Mission régionale d'autorité environnementale  
**NORMANDIE**

**Avis délibéré  
Installation photovoltaïque au sol au lieu-dit du Croquet sur la  
commune de Vernon (27)**

N° MRAe 2023-4781

Figure 2 : Localisation du projet dans le périmètre du site classé (étude d'impact p.128)

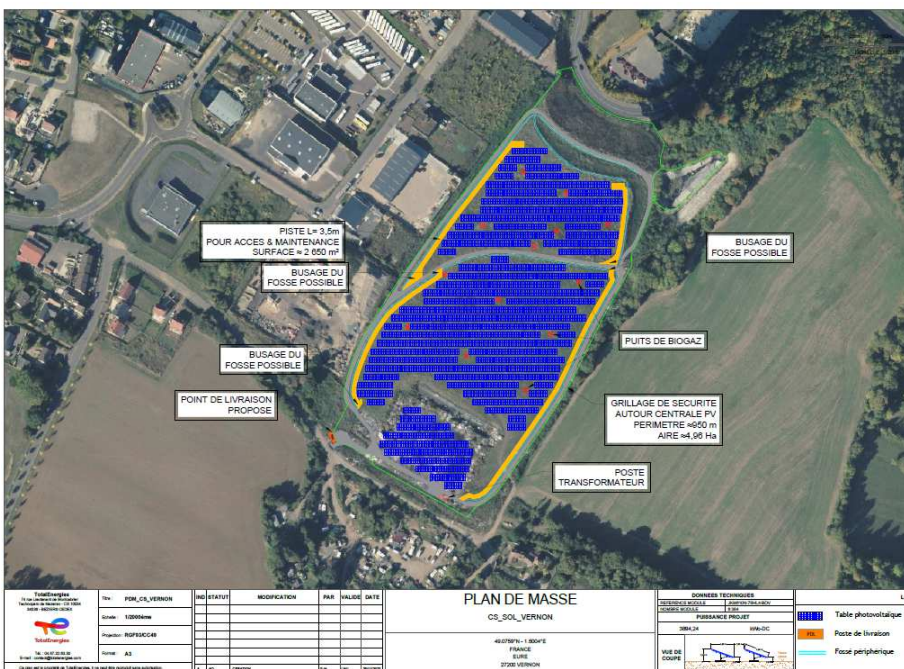
Par ailleurs, le secteur du projet se situe pour partie dans un site classé et la réalisation du parc photovoltaïque risque de générer des impacts paysagers non résolus par les mesures d'évitement et de réduction envisagées (voir *infra*, 3.3). Cette localisation nécessite d'autant plus, pour l'autorité environnementale, l'examen de solutions alternatives d'implantation éventuellement de moindre impact, qui n'est pas présenté dans le dossier.

**L'autorité environnementale recommande de reconsidérer ou, à défaut, de justifier davantage le choix du site d'implantation du projet, ainsi que son périmètre retenu, au regard des enjeux écologiques et paysagers en présence, par un examen des solutions alternatives éventuellement envisageables. Elle recommande également de confirmer la compatibilité d'un tel choix avec les dispositions du Srdet de Normandie en matière d'implantation de parcs photovoltaïques au sol.**
